RESOLUCIÓN No. DEIA-IA- 058 -2021

De 7 de Octubre de 2021

Por la cual se resuelve la solicitud de evaluación del Estudio de Impacto Ambiental (EsIA), categoría II, del proyecto denominado: **APROVECHAMIENTO HÍDRICO QUEBRADA LA MONTERA**, cuyo promotor es **ALTERNEGY, S.A.**

Imagen 2a – Esquema geográfico general – Aprovechamiento Hídrico Qda. La Montera - IDAAN

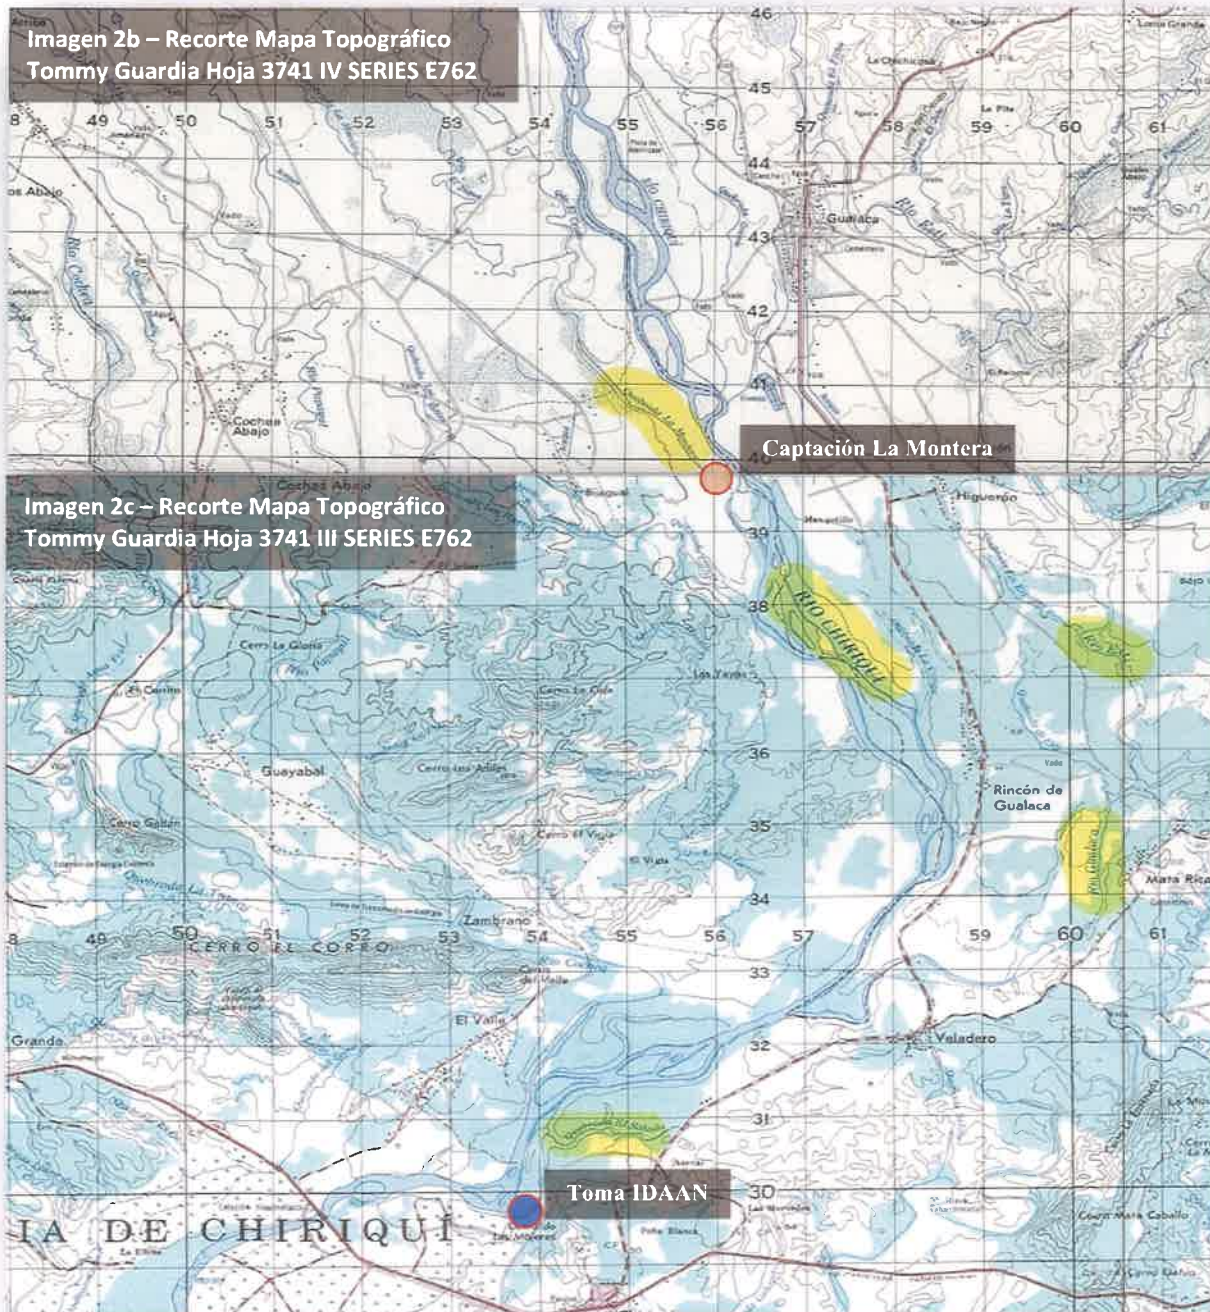
- a. Presentar un inventario (mapeo) de los distintos usuarios de agua de la quebrada La Montera, aguas abajo de la obra propuesta, con sus coordenadas de ubicación, ya que se evidencia que existen usuarios agropecuarios, así como la planta potabilizadora de Chiriquí, que utilizan el aporte hídrico de la quebrada La Montera.

de Chiriquí (**Imagen 2a**). Por lo anteriormente expuesto no se prevé afectación entre el proyecto propuesto y las operaciones de la potabilizadora de Chiriquí u otros usuarios agropecuarios.
